Nota Técnica nº 221/2011-SGH/ANEEL

Referência: Processo nº. 48500.000582/2008-85

Assunto: Análise do Projeto Básico Complementar da UHE Santo Antônio, situada no rio Madeira, Estado de Rondônia.

Figura 1 – Regra Operativa Proposta para Operação da UHE Santo Antônio

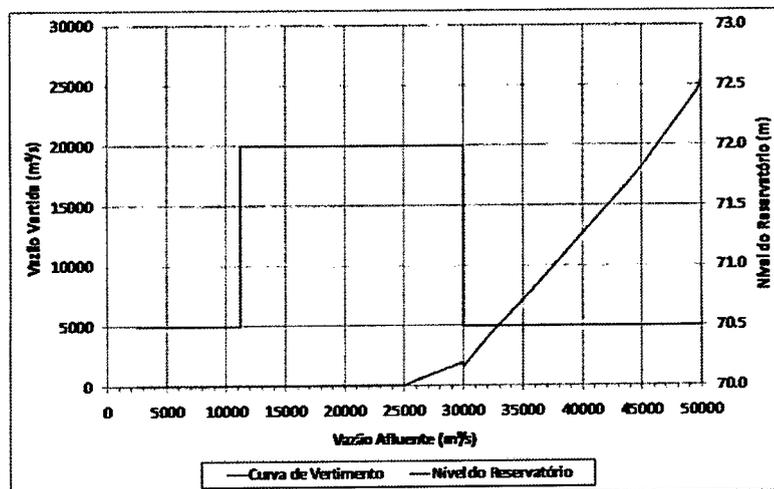
- Operação de seu reservatório na El. 71,3 metros para aflúências menores ou iguais a 44.600 m³/s, em regime fio d'água, acima, portanto, da cota firmada em contrato, de 70,5 metros. Em condições de aflúências superiores à supracitada referência, o reservatório reestabelecer-se-ia na cota 70,5 metros.

25. Dentre os itens relacionados no parágrafo anterior, avaliam-se como mais sensíveis aqueles que propõem a operação de seu reservatório para além da cota estabelecida quando da definição da partição de queda no âmbito dos estudos de inventário. O problema posto traz, pelo menos, duas perguntas as quais se procurará responder nesta Nota Técnica: (i) Em que pese o maior nível de informação técnica hoje disponível sobre o potencial energético do rio Madeira e o atual estágio de desenvolvimento dos dois empreendimentos (obras em curso e contrato de concessão assinados), qual seriam os critérios para definição do aproveitamento ótimo desse conjunto de usinas hidrelétricas? (ii) Trata-se de novo potencial o ganho proporcionado pelo aumento de queda líquida existente no local onde hoje se localiza a usina de Jirau (Ilha do Padre)?

Figura 6 – Análise da Adequação da Cota Operativa do Reservatório da UHE Santo Antônio

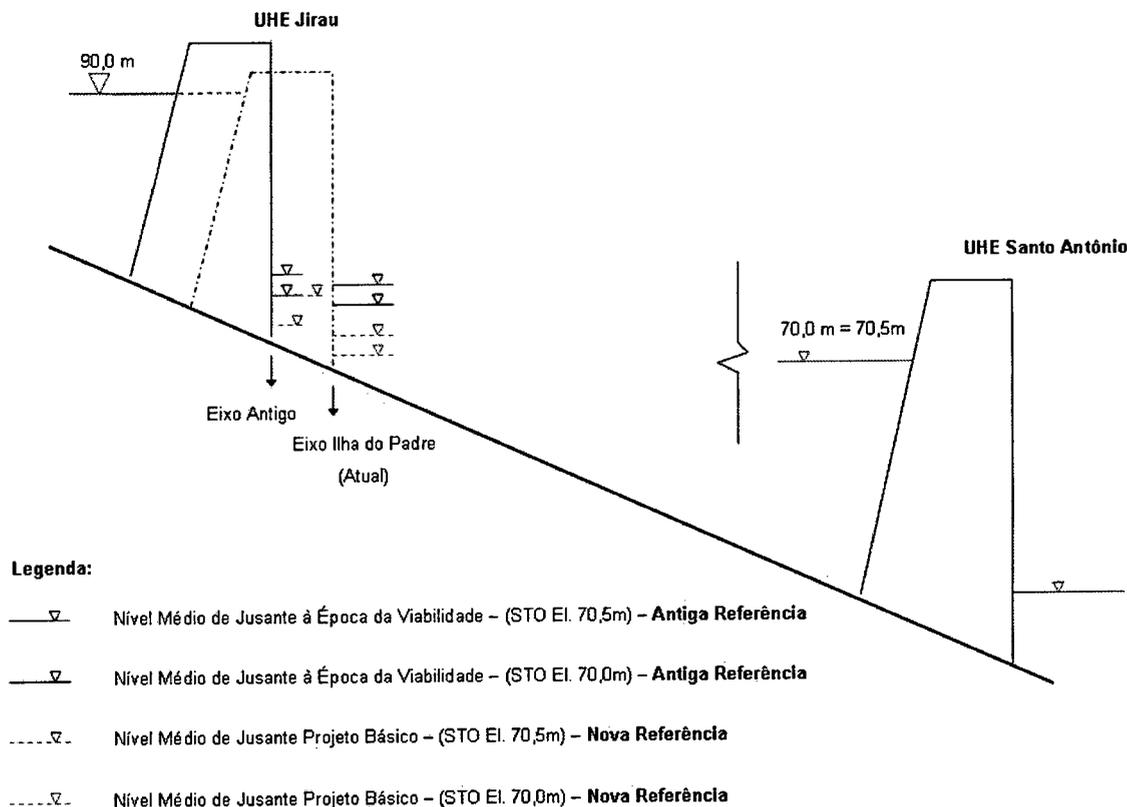
44. Na Figura 6 dispõem-se esquematicamente os contornos da análise feita na SGH sobre a adequação da cota operativa da UHE Santo Antônio, que, após decisão da Diretoria Colegiada da ANEEL, foi incorporada ao respectivo Contrato de Concessão.

46. Em consonância com a ilustração esquemática da Figura 6, percebe-se que a medida da adequação da cota operativa do reservatório da UHE Santo Antônio foi notoriamente facilitada pelas condições hidráulicas mais favoráveis do novo eixo da usina de Jirau, uma vez que os níveis médios no eixo da Ilha do Padre, após validação do estudo de remanso, são inferiores às mesmas referências que se tinham à época da viabilidade. Note-se que, no eixo antigo, essa mesma condição não é percebida, o que teria dificultado sobremaneira a recomendação desta SGH para o pleito em questão.

Figura 8 – Esquema ilustrativo dos rebatimentos da alteração da cota operativa do Reservatório da UHE Santo Antônio na UHE Jirau

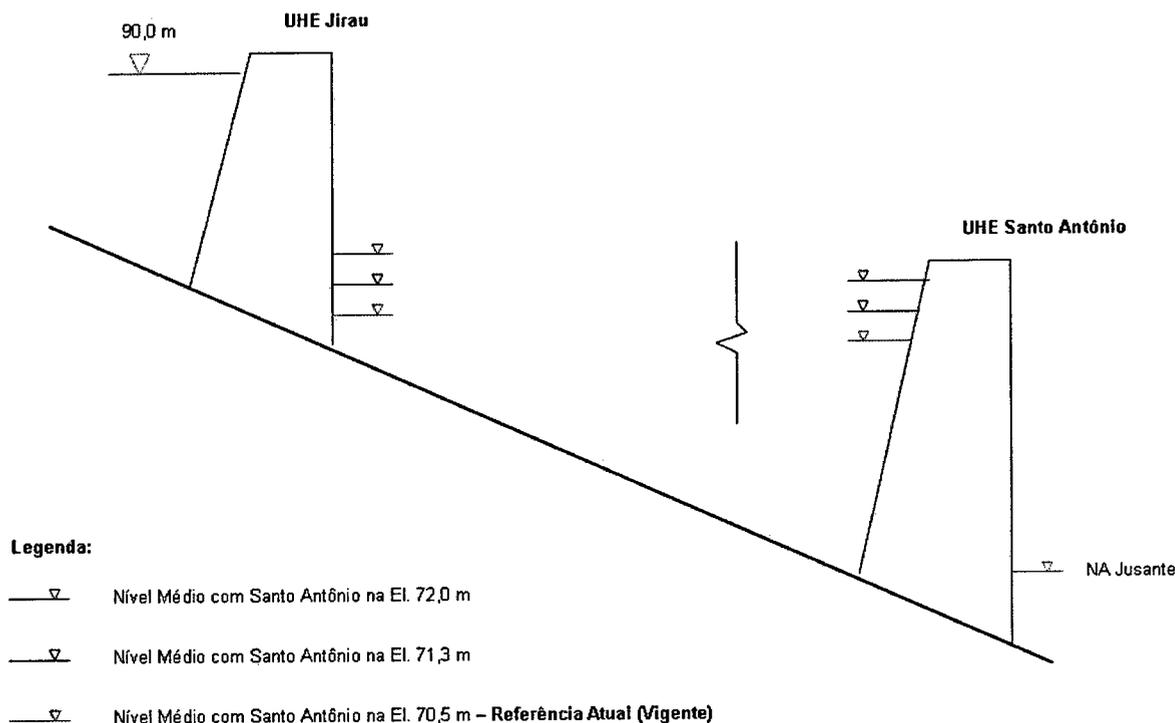
60. Os dois projetos de ampliação da UHE Santo Antônio, independentemente de suas especificidades, tratam de um mesmo conceito de cunho regulatório afeto a esta Superintendência, que é a alteração das condições operativas firmadas à época da aprovação do inventário, posteriormente ratificadas em contrato de ambas as usinas. O esquema ilustrativo da Figura 8 ajuda no entendimento dessa questão.

Dessa ilustração, note-se que, em qualquer das duas alternativas, a proposta da SAE interfere fisicamente no nível de referência hoje estabelecido para a usina de Jirau.

61. Ademais, como em qualquer um dos dois casos, bem como no exemplo do projeto básico da usina de Jirau com 50 máquinas, avaliado pela Nota Técnica nº. 117/2011, ambas as Concessionárias partiram do pressuposto que o acréscimo de energia no sítio de Jirau seria passível de reconhecimento em contrato, no que se refere a um aumento da garantia física. Posto isso, qualquer medida no sentido de se avaliar em maior detalhe o pleito da SAE, com todas as ressalvas contratuais e regulatórias embutidas, passa pela definição prévia sobre a alocação desse ganho. Antes dessa decisão, não há como se avançar nessa análise, pois ambos os pleitos estão diretamente atrelados à essa premissa.
